Informe Final: LM-AT-43-19

## **EVALUACIÓN DE LA CALIDAD DE LOS MATERIALES, PRÁCTICAS CONSTRUCTIVAS Y ENSAYOS DE CONTROL DE CALIDAD**

***PROYECTO: Duplicación del Puente sobre el Río Virilla en la Ruta  
Nacional 32***

**Fotografía 1.** Moldeo de cilindros por parte de los laboratorios de autocontrol y verificación de calidad en la primera porción de la amasada. Fecha de la fotografía: 20 de junio de 2019 Fuente: LanammeUCR

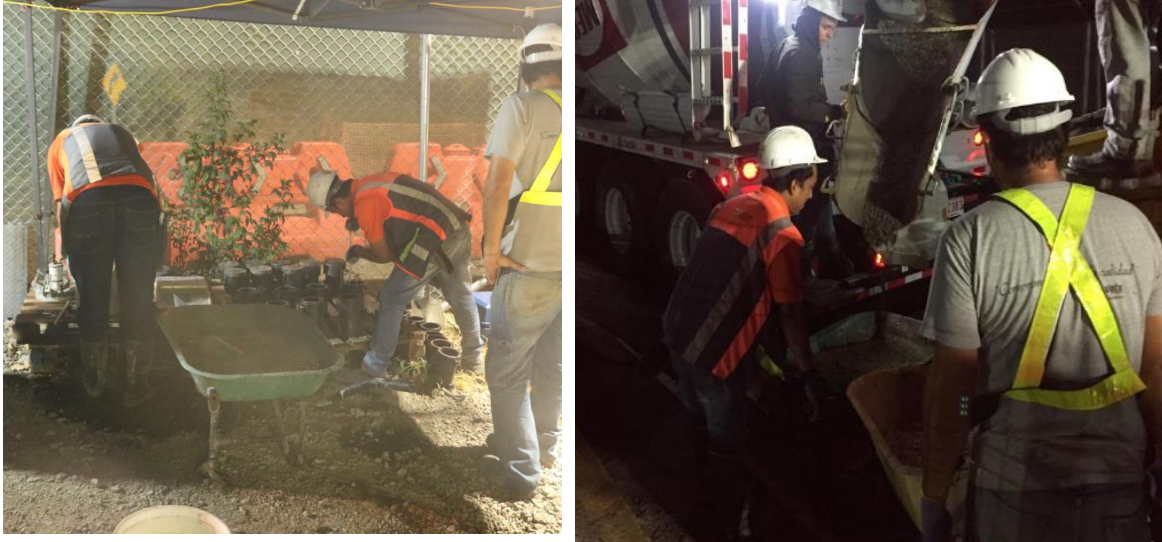
Durante la visita realizada el día 20 de junio de 2019, tanto el laboratorio de verificación de calidad (Vieto y Asociados) como el de autocontrol de calidad (ITP) tomaron la muestra de concreto fresco sin seguir lo que indica la norma INTE 06-01-05 "Práctica Normalizada para muestreo de concreto recién mezclado", ya que tanto el laboratorio de verificación como el de autocontrol tomaron la muestra de la primera parte de la amasada (ver Fotografía 1). Esta situación fue notificada a la Administración mediante oficio LM-IC-D-0476-19 del 28 de junio de 2019.

Según la norma ASTM C172 "Práctica normalizada para muestreo de concreto recién mezclado", para el muestreo de camiones mezcladores de tambor giratorio, el concreto se debe "recoger en dos o más porciones tomado a intervalos regularmente espaciados durante la porción media de la amasada." Además, indica que se debe muestrear "pasando repetidamente un recipiente a través de la corriente de descarga o desviando completamente la descarga en un contenedor de muestras." (El subrayado no es parte de original). Además, el CR-2010 indica en el apartado 552 Concreto Estructural, específicamente en la sección 552.09 Control de calidad de la mezcla que "Se tomarán muestras de los lotes especificados de acuerdo con la norma INTE 06-01-05 (Norma para el muestreo recién mezclado correspondiente a la ASTM C172).

Mediante oficio POE-01-2019-0480 del 12 de julio de 2019, la Unidad Ejecutora remite el oficio UNOPS-90413-20190708-120-TM, de fecha 8 de julio de 2019, en el cual se indica que debido a las condiciones de esa colada en particular y en aras de evitar accidentes en el sitio de obra no se procedió como se indica en la norma de muestreo.

**Figura 2.** Razón de evaporación de humedad superficial Fuente: CR-2010

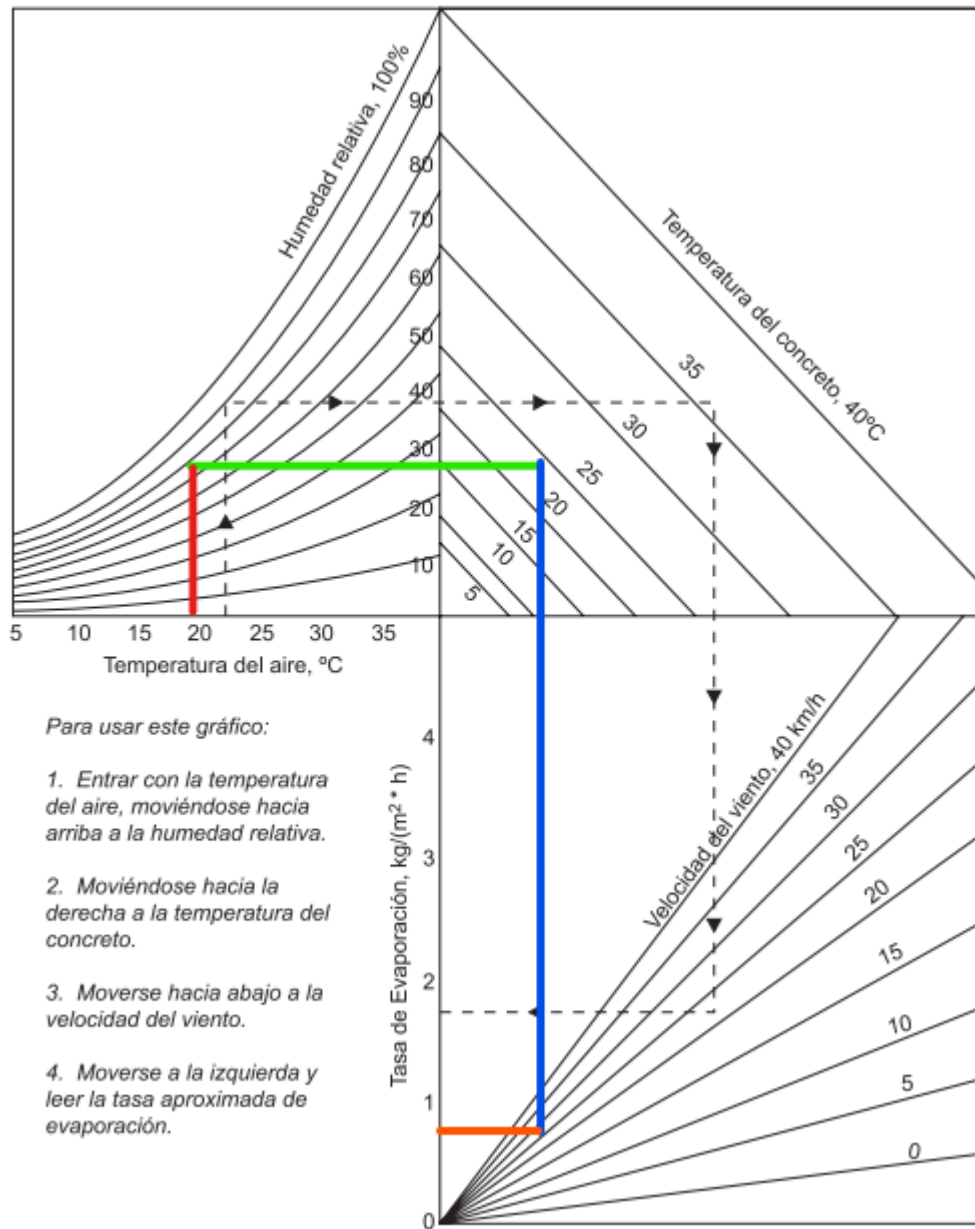
Usando la figura 552.1 “Razón de evaporación de humedad superficial” tenemos la siguiente tasa de evaporación:

Tomando como datos de entrada las siguientes mediciones:

- Temperatura ambiente: 19 grados Celsius
- Humedad relativa: 77%
- Velocidad del viento: 25 km/h
- Temperatura del concreto: 23 grados Celsius

Nos encontramos con una tasa de evaporación es de 0,7 kg/(m<sup>2</sup>\*h). Esto es superior a lo permitido por el CR-2010. Es criterio del equipo auditor que estos parámetros deben ser monitoreados con el fin de poder determinar si se superan los umbrales permitidos para

poder tomar las medidas preventivas pertinentes. Es importante mencionar que una tasa de evaporación alta puede ocasionar contracción plástica en el concreto (Instituto Americano del Concreto , 2004).

Mediante el oficio UNOPS-90413-20200128-013-TM, adjuntado al oficio POE-01-2020-0067 del 29 de enero de 2020, se indica que se van a colocar barreras cortaviento, las cuales, según el criterio del equipo auditor, es una medida que permite reducir la velocidad del viento en la zona de colada de concreto y por ende reducir la tasa de evaporación.

**Gráfico 1.** Temperatura de colocación de la mezcla de concreto de las pilas.

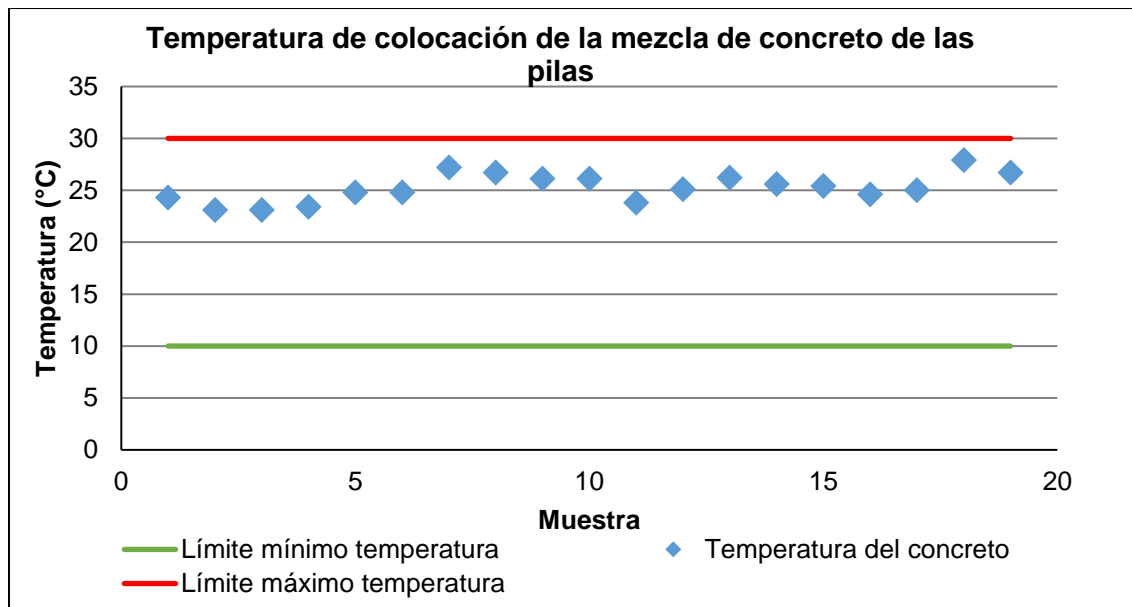
Se puede observar en el Gráfico 1 que, en todas las ocasiones en las que se realizó el muestreo de concreto, la temperatura de la mezcla poseía una tendencia a acercarse hacia el límite superior de temperatura. Sin embargo, en ningún caso se incumplió con la especificación vigente.

**Gráfico 2.** Asentamiento de la mezcla de concreto de las pilas. Fuente: LanammeUCR

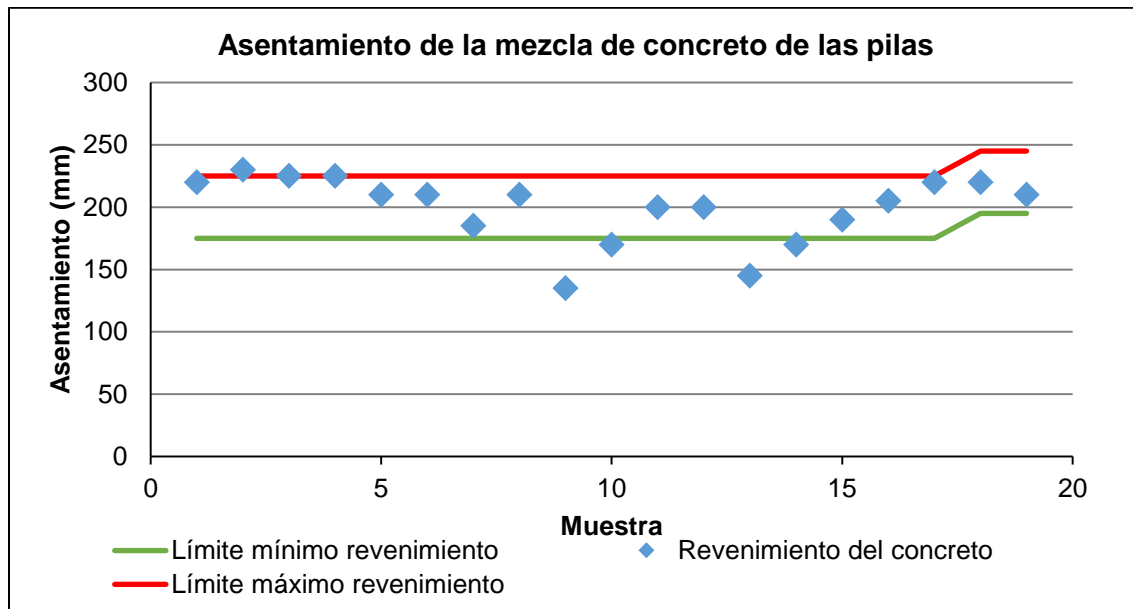
En el Gráfico 2, se aprecia que, en cuanto al asentamiento, varias de las muestras se encuentran fuera tanto del límite inferior como del superior establecido en el diseño de mezcla, lo que provoca una alta variabilidad entre las muestras. Esta variabilidad puede ocasionar que la consistencia necesaria para poder colocar el concreto no sea la adecuada lo que puede ocasionar problemas de trabajabilidad en la mezcla.

**Gráfico 3.** Contenido de aire de la mezcla del concreto de las pilas. Fuente: LanammeUCR

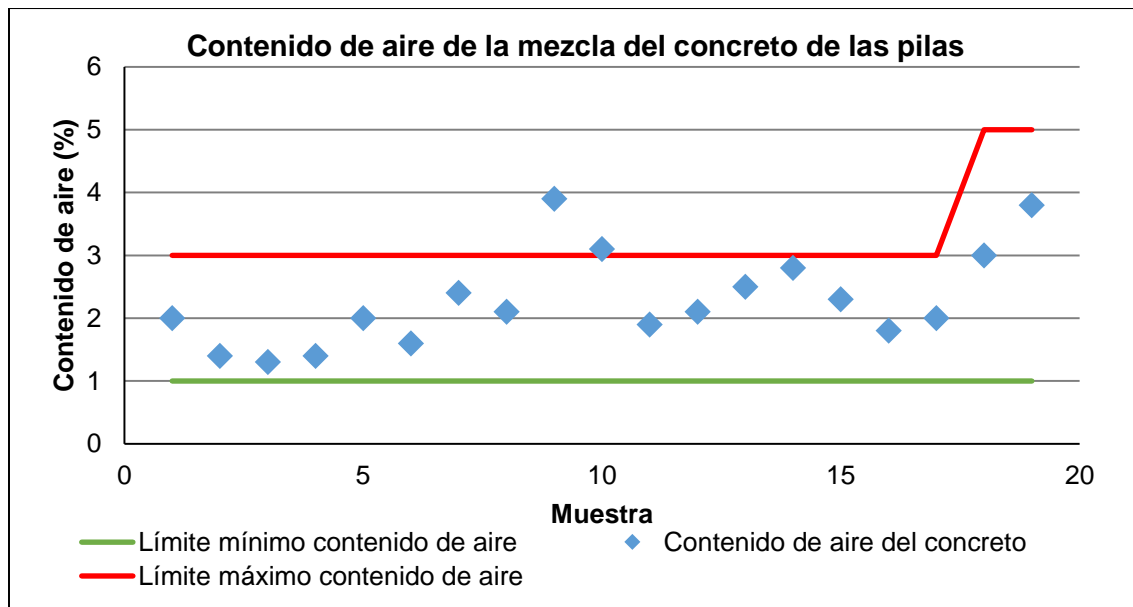
El contenido de aire fue un parámetro que en, términos generales, se encontraba dentro los límites especificados en el diseño de mezcla, tal y como se observa en el Gráfico 3. Es importante recordar que, por cada uno por ciento de contenido de aire superior al

especificado, se pueden obtener disminuciones del orden del 3 al 5 por ciento de resistencia del concreto. (Instituto Americano del Concreto, 2010)

**Gráfico 4.** Valores de resistencia promedio a la compresión a los 28 días para las muestras de concreto de las pilas ensayadas por el LanammeUCR

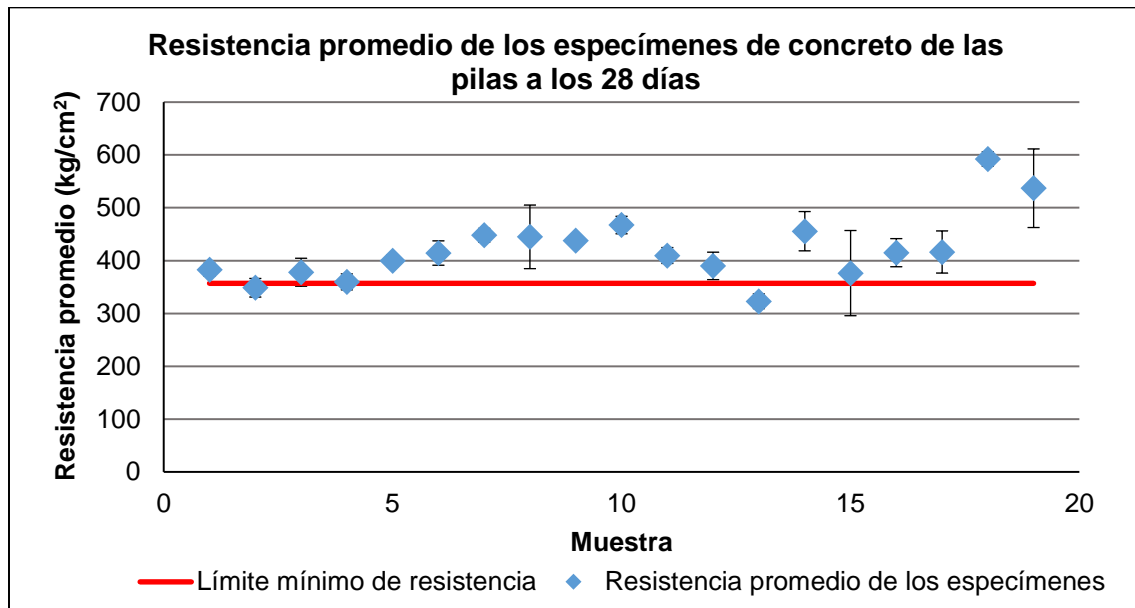
En el Gráfico 4, se observa que las resistencias obtenidas por el laboratorio del LanammeUCR se encuentran en su mayoría dentro de los límites de especificación. La muestra fuera de los límites de especificación (M-1816-19) fue remitida a la Unidad Ejecutora mediante oficio LM-IC-D-0861-19 del 11 de octubre de 2019. En el oficio 050-PV32-2019 de la Supervisión del proyecto (de fecha 5 de noviembre de 2019), se indica que el laboratorio de autocontrol procedió a fallar dos cilindros de concreto de la misma colada de la muestra M-1816-19 a los 60 días y obtuvo una resistencia mayor a la mínima requerida.

**Gráfico 5.** Temperatura de colocación de la mezcla de concreto en las pilas ensayada por el laboratorio de verificación

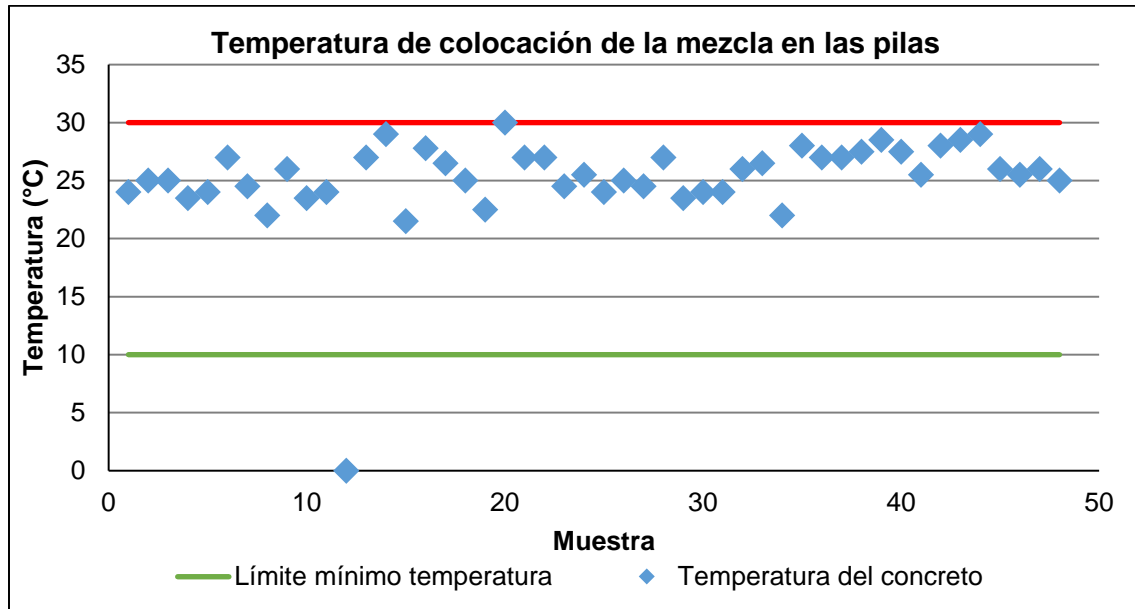
En el caso de la temperatura de colocación se observa como los datos se acercan al límite superior por lo que la variabilidad de dicha característica es baja; sin embargo, el valor de especificación no es superado por ninguna muestra.<sup>1</sup>

**Gráfico 6.** Asentamiento de la mezcla de concreto en las pilas ensayada por el laboratorio de verificación

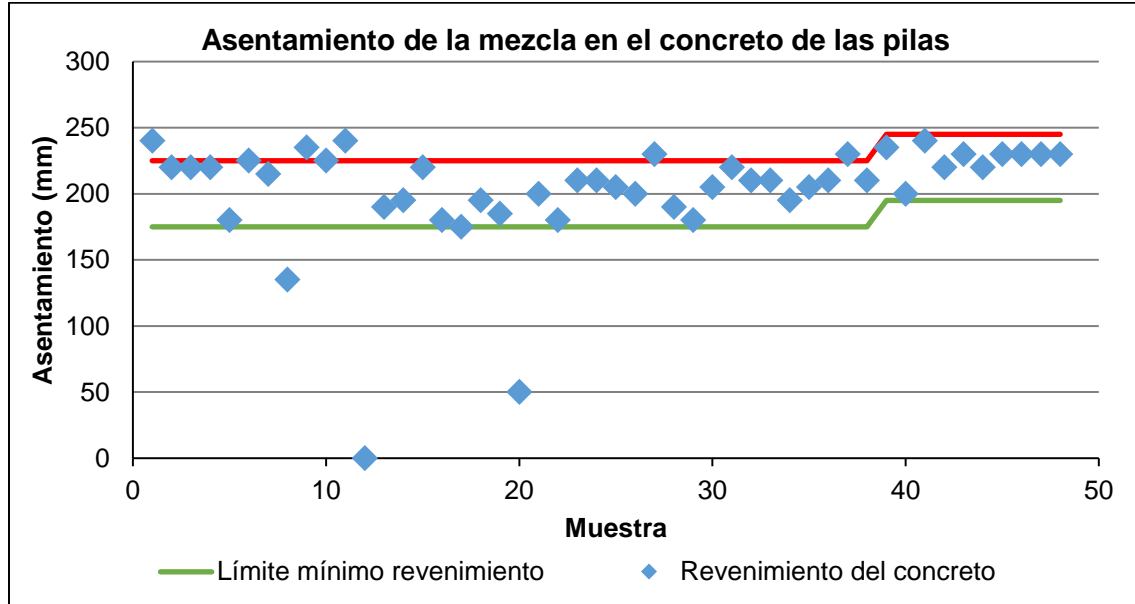
En el caso del asentamiento se tiene una variabilidad que viene dada por los valores que se encontraron notoriamente alejados del límite inferior y a esto se suma que los que sí

**Gráfico 7.** Contenido de aire de la mezcla del concreto de las pilas ensayada por el laboratorio de verificación

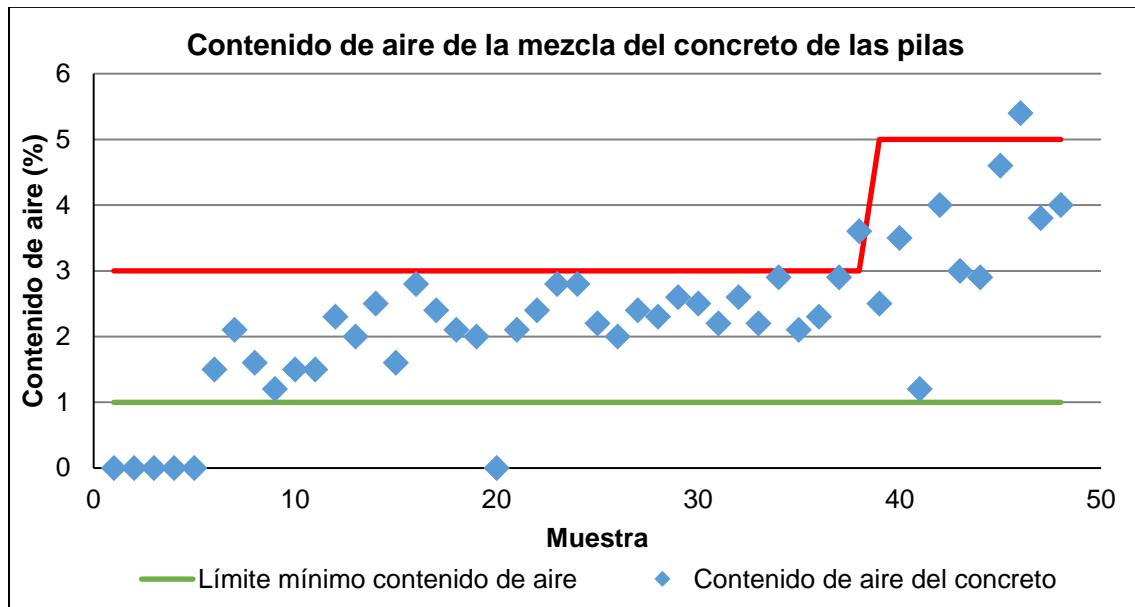
En el Gráfico 7, se observa que la dispersión del contenido de aire más bien se incrementó luego del cambio en el diseño de mezcla pero que aun así la mayoría de los resultados se encontraron dentro de los límites de especificación. Los valores no indicados en el reporte del laboratorio de verificación son los que se muestran como cero en la gráfica.

**Gráfico 8.** Valores de resistencia promedio a la compresión para las muestras de concreto de las pilas ensayadas por el laboratorio de verificación

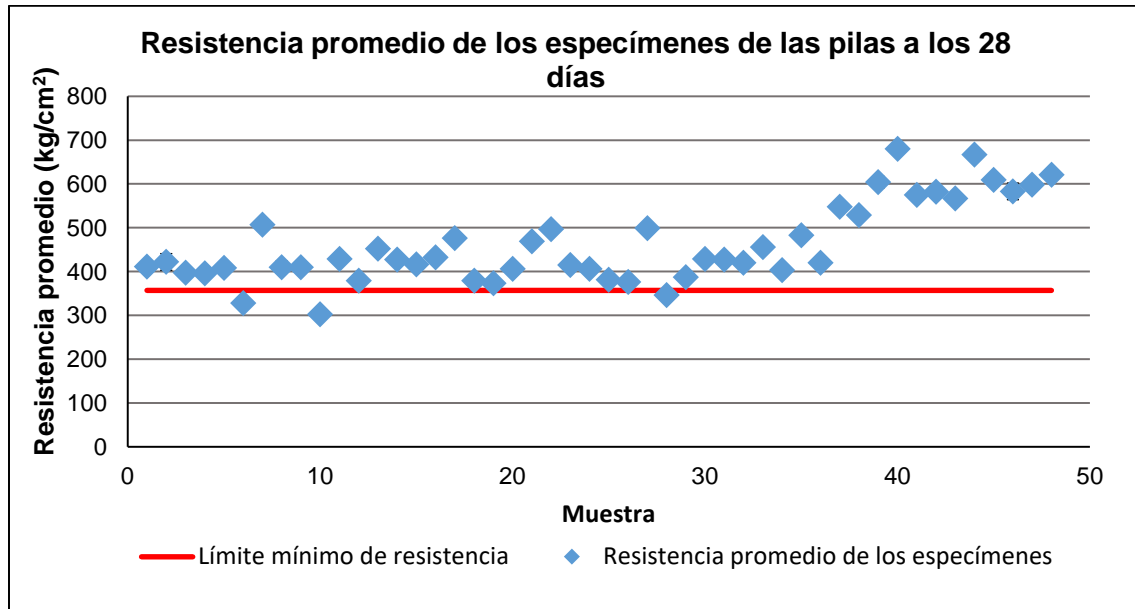
En cuanto al comportamiento de la resistencia en las pilas, se observa un incremento del valor reportado en los últimos muestreos de este análisis. Fueron pocas las muestras con resultados por debajo del mínimo especificado en los planos del proyecto (Gráfico 8).

**Gráfico 14.** Asentamiento de la mezcla de concreto en los bastiones ensayada por el laboratorio de verificación

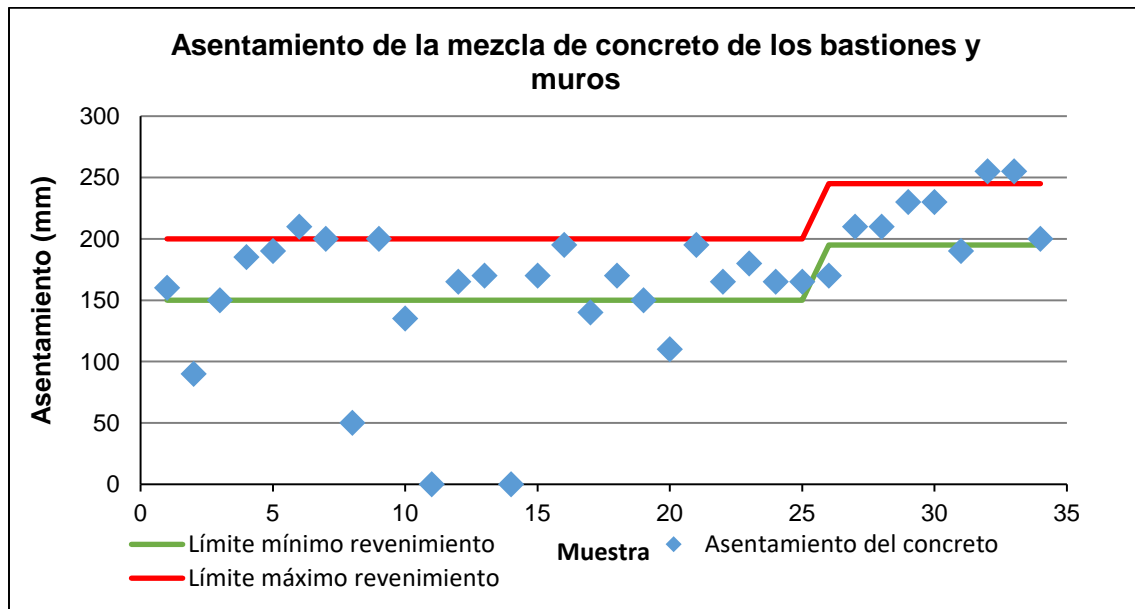
En el Gráfico 14, se muestra la alta dispersión y cantidad de valores fuera de los límites especificados en el diseño de mezcla para el asentamiento de la mezcla de concreto, lo cual concuerda con los valores reportados en la **¡Error! No se encuentra el origen de la referencia.**Tabla 8. Los valores que aparecen como cero en el Gráfico 14 se debe a que no fueron reportados por el laboratorio de verificación en el informe correspondiente.

**Gráfico 15.** Contenido de aire de la mezcla del concreto en los bastiones ensayada por el laboratorio de verificación

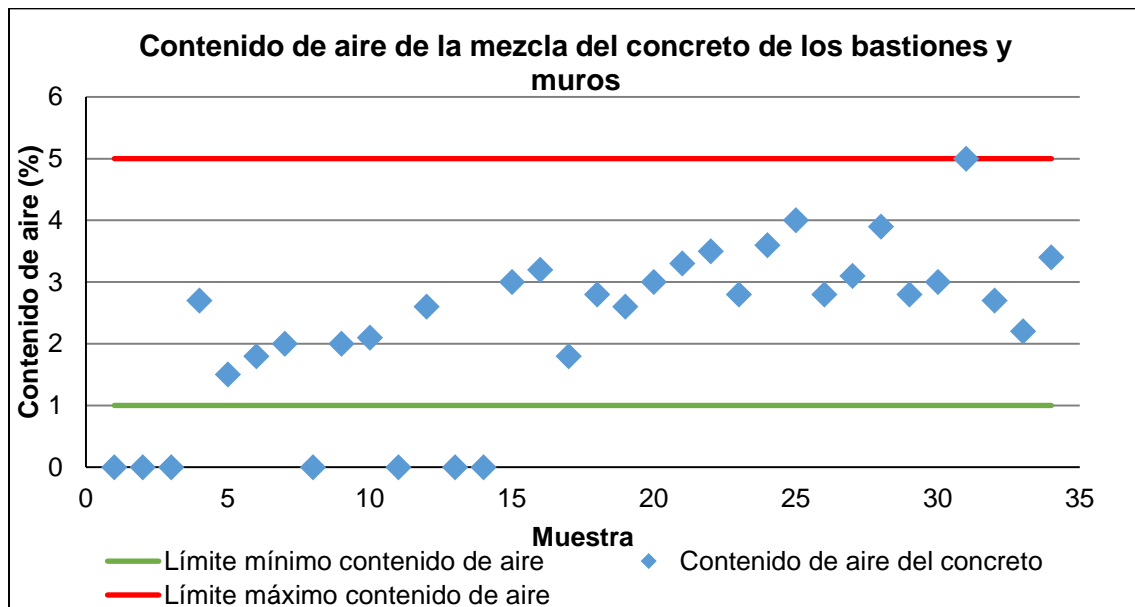
En el Gráfico 15, se aprecia que todos los datos registrados del contenido de aire se ubican dentro de los límites de especificación del diseño de mezcla, también se denota la

variabilidad similar a los ensayados por el LanammeUCR. Nuevamente, los valores reportados como cero son porque el laboratorio de verificación no los reportó.

**Gráfico 16.** Valores de resistencia promedio a la compresión para las muestras de concreto en los bastiones ensayadas por el laboratorio de verificación

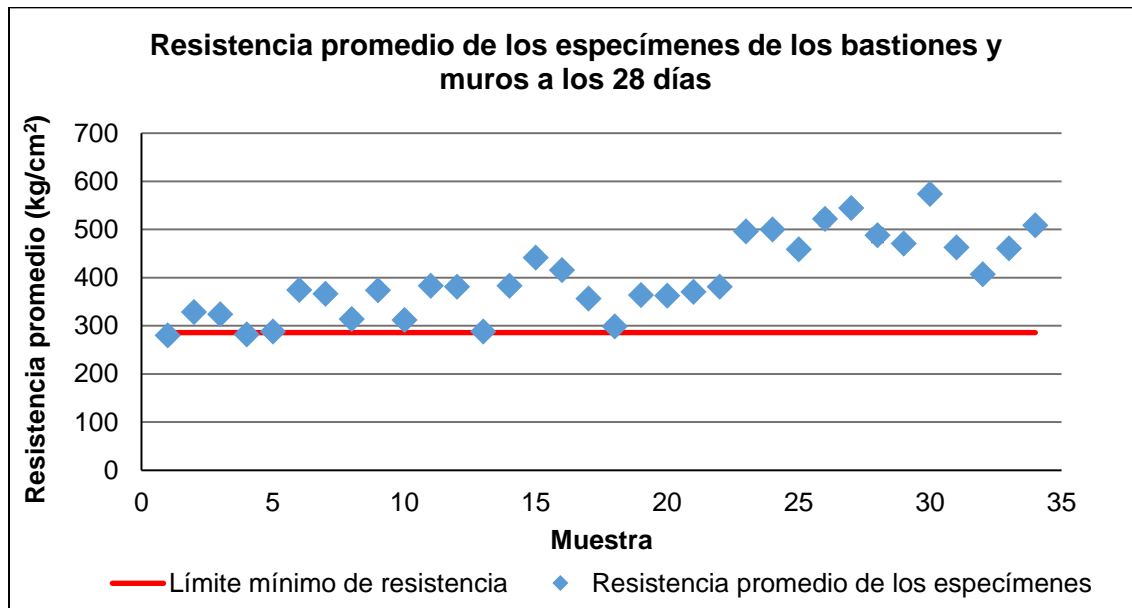
Los resultados registrados de resistencia tuvieron una tendencia hacia valores más elevados para los últimos muestreos tal y como sucedió con el concreto de las pilas que muestreó el mismo laboratorio de verificación, esto aumenta su variabilidad ya que existen otros datos con valores cercanos al límite de especificación en el diseño de mezcla.
